## Préfecture des Hautes-Pyrénées

### Commune de CAMALES

# PROJET de PLAN DE PRÉVENTION DES RISQUES NATURELS PRÉVISIBLES

## AVIS ET CONCLUSIONS DE LA COMMISSION D'ENQUÊTE

### **Observation N° 36**

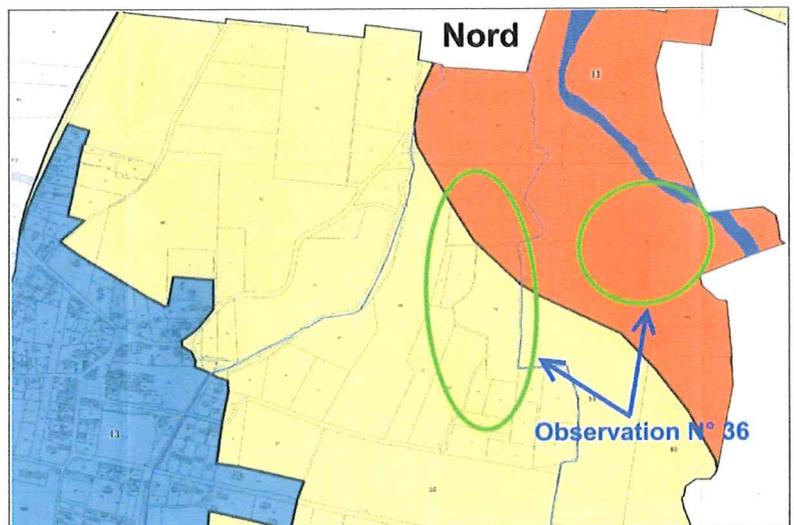
Porteurs d'observations	Réf. Reg.	Résumé des observations par la commission d'enquête.
SERRE Jean Maire	36	Demande révision du classement en zone rouge des parcelles 52,76,77,114,155,159, ZB 23,34,74 et 113. (Projet de centrale photovoltaïque)
SEMPE Jean Maire	37	Projet de PPRN semble incohérent dans son ensemble.
	38	Le fond de plan n'est pas à jours.

**Il est recommandé** de maintenir en zone rouge les différentes parcelles cerclées ci-contre.

La crue de référence prise en compte dans l'étude 1952 est la crue de centennale, crue de référence nationale prise en compte pour l'élaboration du PPR et non les crues courantes. De plus, l'aléa fort est défini par la hauteur d'eau supérieure à 1,00m et/ou vitesse supérieure à 0,50m/s (1,8km/h), sachant que sur la plaine de l'Adour le facteur vitesse est prépondérant et que les hauteurs sont rarement supérieures à 0,50m.

Le facteur vitesse est le plus dangereux pour les personnes surtout pour les enfants qui peuvent être entraînés par le courant d'eau.

De plus les 2 secteurs ne sont pas jointifs

les parcelles en zones jaunes non constructibles, ne sont pas bâties de plus elles sont éloignées du centre du village.

Ces zones ont été définies lors du projet de PPRN afin de permettre l'étalement des crues dans les zones non urbanisées et non équipées
